NOTA ALLE OSSERVAZIONI PRESENTATE DA APUANE LIBERE AL PROGETTO DI COLTIVAZIONE DELLA CAVA SUSPIGLIONICA – CONCESSIONE SUSPIGLIONICA COORDINATO CON PARTE DELLA CONFINANTE CONCESSIONE PRUNELLI-PIASTRINA – BACINO ESTRATTIVO DI M. PALLERINA – COMUNE DI VAGLI SOTTO (LU)

Premessa

A seguito delle osservazioni presentate in data 08.04.2024 dall'associazione Apuane Libere a firma Gianluca Briccolani, per conto e su incarico della Turba Cava Romana Srl, si trasmettono le seguenti note di risposta.

Figura 1 – Identificazione del sito estrattivo (cerchio rosso) e rapporto con i Siti Natura 2000

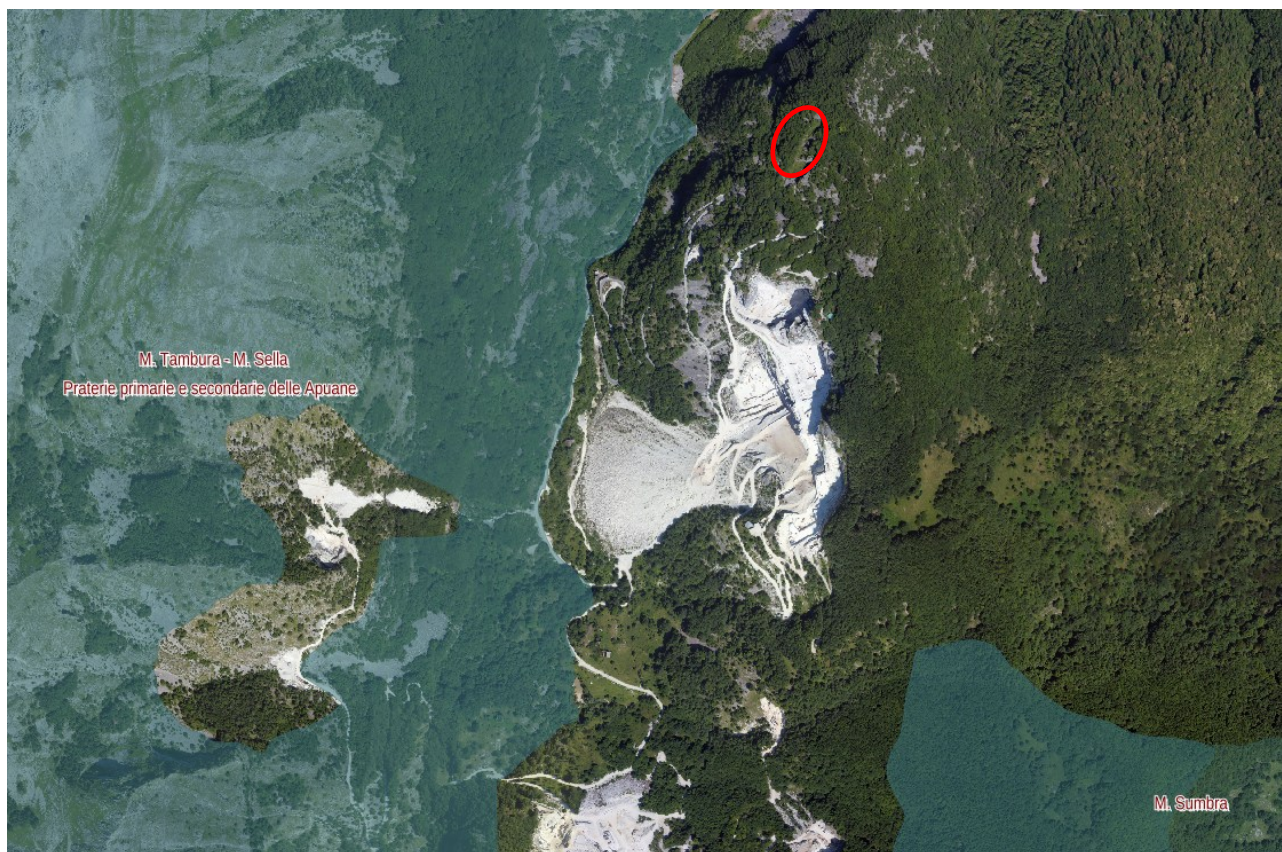
, l'area di progetto è in continuità ecologica con la Zona Speciale di Conservazione 21 "Monte Tambura-Monte Sella" (IT5120013) e con la Zona a Protezione Speciale 23 "Praterie primarie e secondarie delle Alpi Apuane" (IT5120015) e pertanto – **anche alla luce della recente procedura di infrazione europea (215.2163) emessa nei confronti dell'Italia** - deve essere garantita la continuità fisico territoriale ed ecologico funzionale fra gli ambienti naturali e la connettività fra popolazioni di specie animali e vegetali al fine di migliorare la qualità ecosistemica complessiva.

Come evidenziato nella Figura 1 il Sito di cava, posto esternamente ai Siti Natura 2000 non comporterà alcuna interruzione della connettività ecologica tra gli Habitat di interesse segnalati per i Siti limitrofi. Infatti la Cava Suspigionica risulta molto distante dalla ZSC Monte Sembra, ragion per cui la ripresa della coltivazione del sito estrattivo non comporterà una perdita di connettività ecologica tra i Siti Natura 2000 circostanti.

Figura 3. Stralcio cartografico non in scala ripreso dalla tavola 1 allegata alle linee guida dei ravaneti redatte dal Parco Apuane.

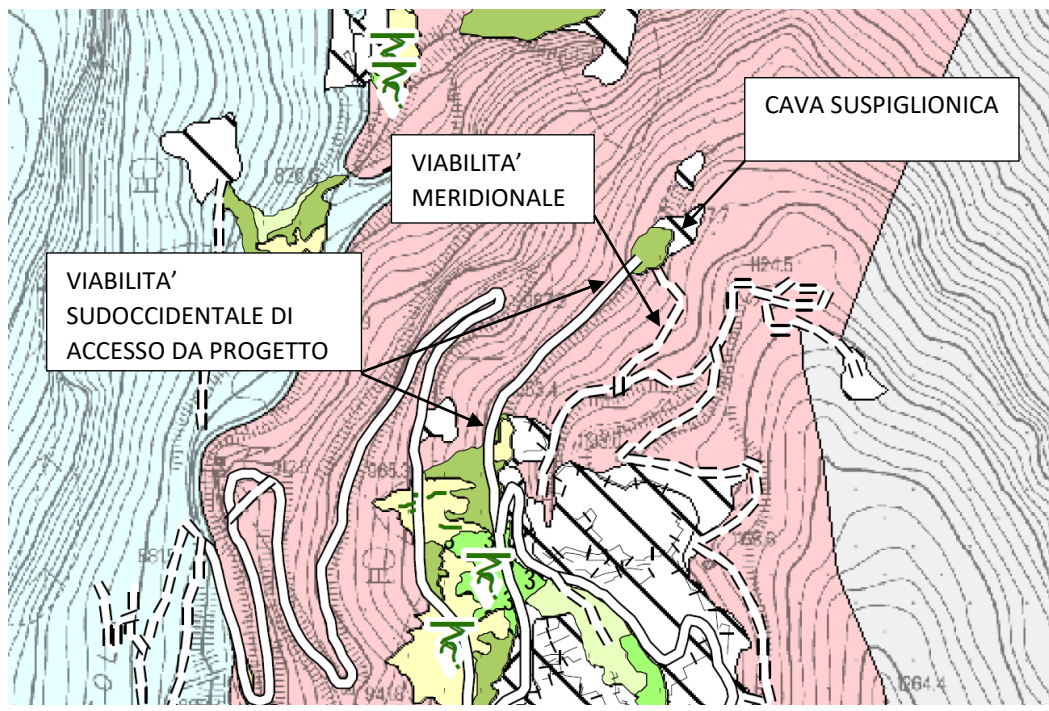
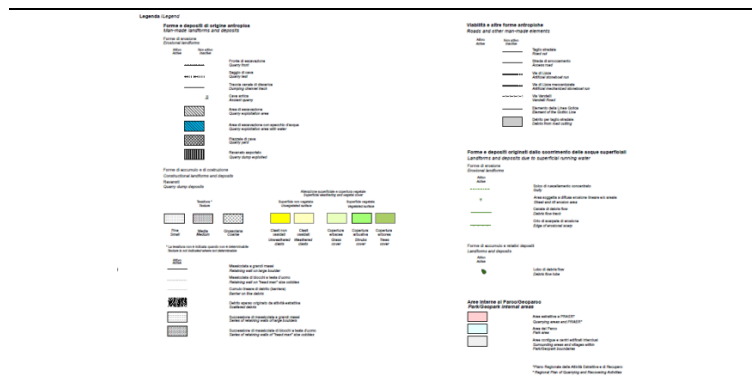
Nelle foto proposte da Apuane Libere, con scatti nei mesi primaverili-estivi, di fatto i tracciati risultano mascherati dalla copertura arborea presente sui limiti delle strade. Questa condizione è stata più volte evidenziata dalla Società.

Ma anche nella stessa carta sullo studio dei ravaneti del Parco, l’Ente riporta l’esistenza del tracciato sudoccidentale (continuo) e quello meridionale (tratteggiato) come visibile nella figura a seguire.
